市道福米東小学校線

一級建築士事務所 ケイ企画室 島根県知事登録第（1）10665号 島根県松江市東津田町４９１番地	管理建築士 一級建築士 大臣登録第１９０２８０号 小村和也	作図年月日 2018.03.23	工事名称 東福原六丁目725-2 実施図		設計番号
		検図	図面名称 土地利用図	縮尺 1:200	図面番号

変更後

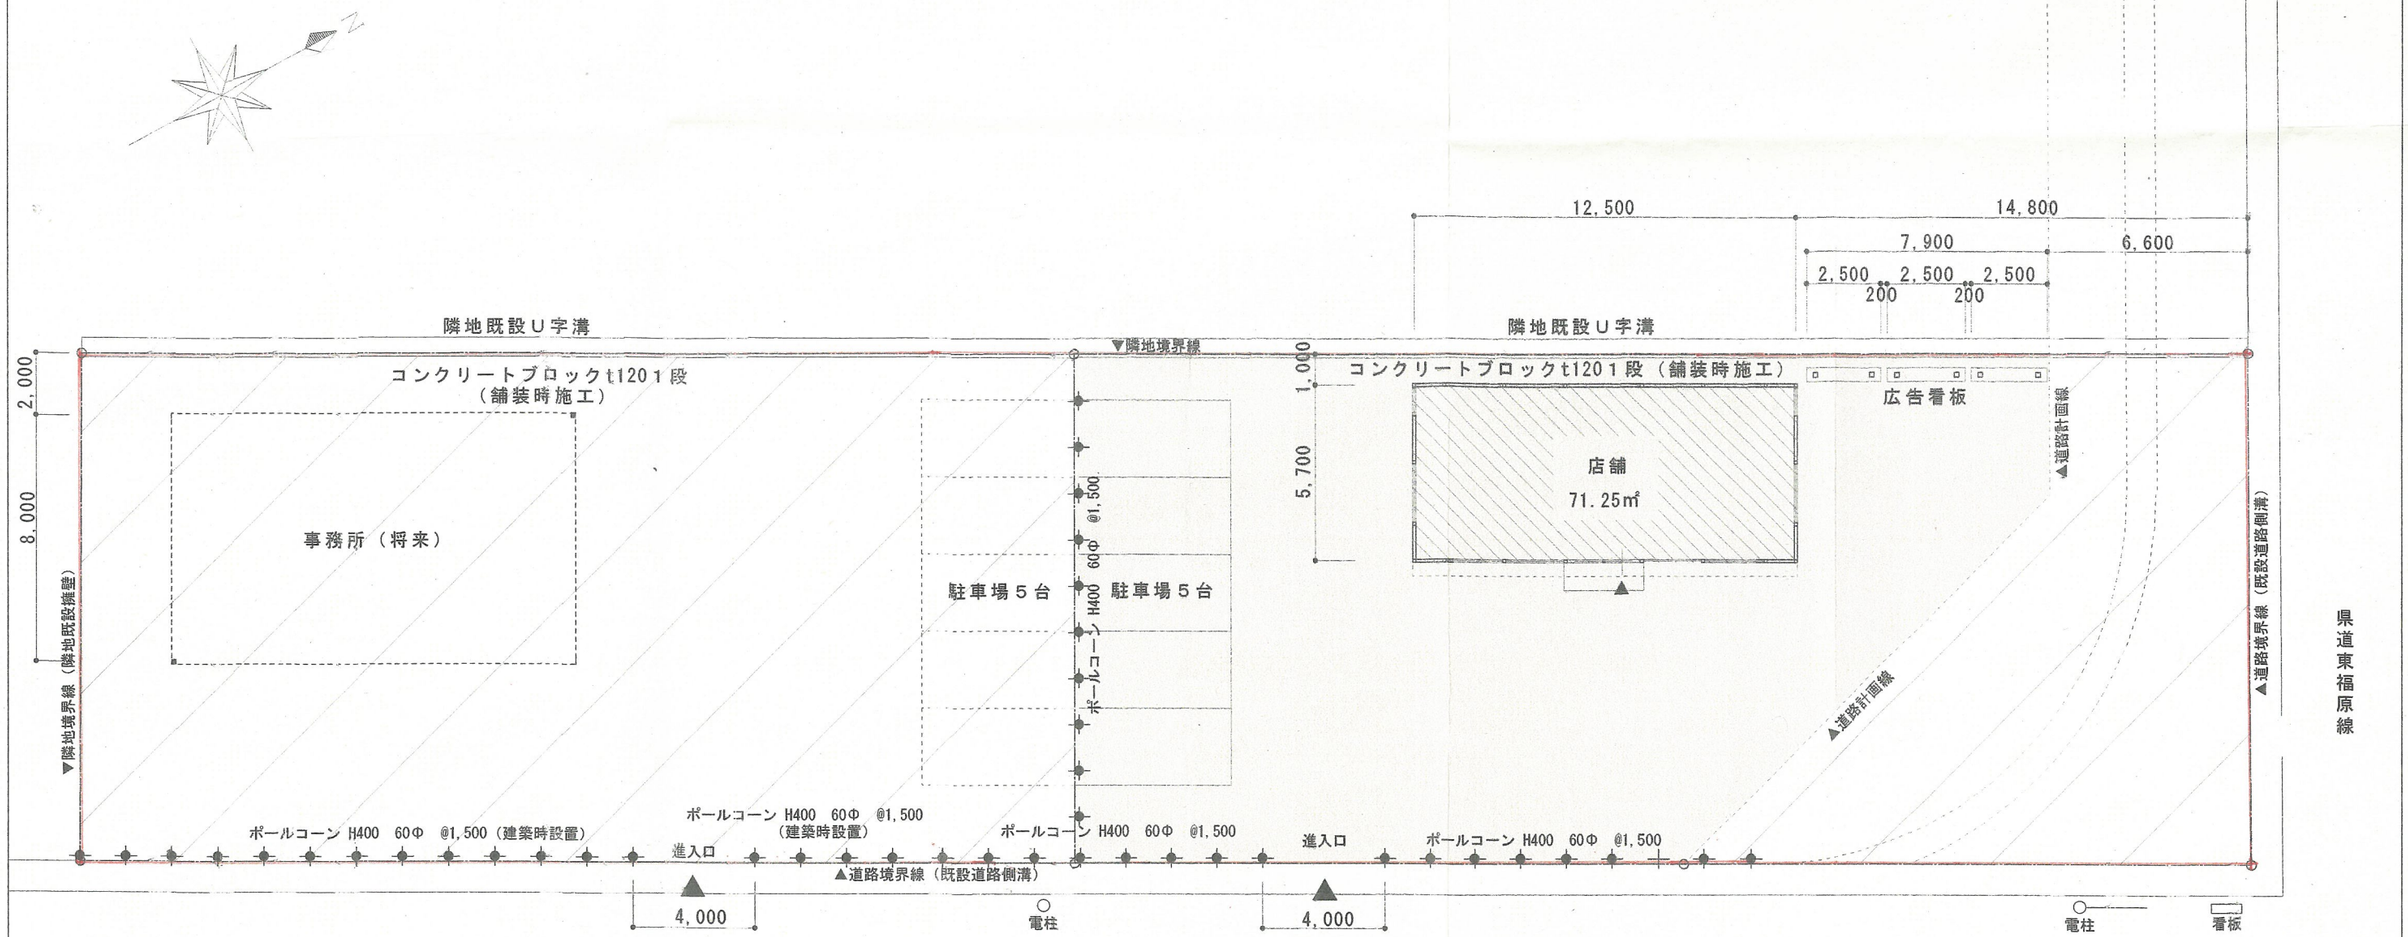
■変更前
- 敷地全面をアスファルト舗装
- 歩車道及び敷地間を歩車道ブロックで仕切る

■変更後
- 左側敷地は将来計画となったため埋立のままとする
- 歩車道ブロックをポールコーンに変更する
  （ポールコーンの施工範囲等は道路維持管理課と協議済み）
- 西側隣地境界線のコンクリートブロックを３段積みから１段とする
- 上下水道を各１か所引込から２ヵ所引込とする
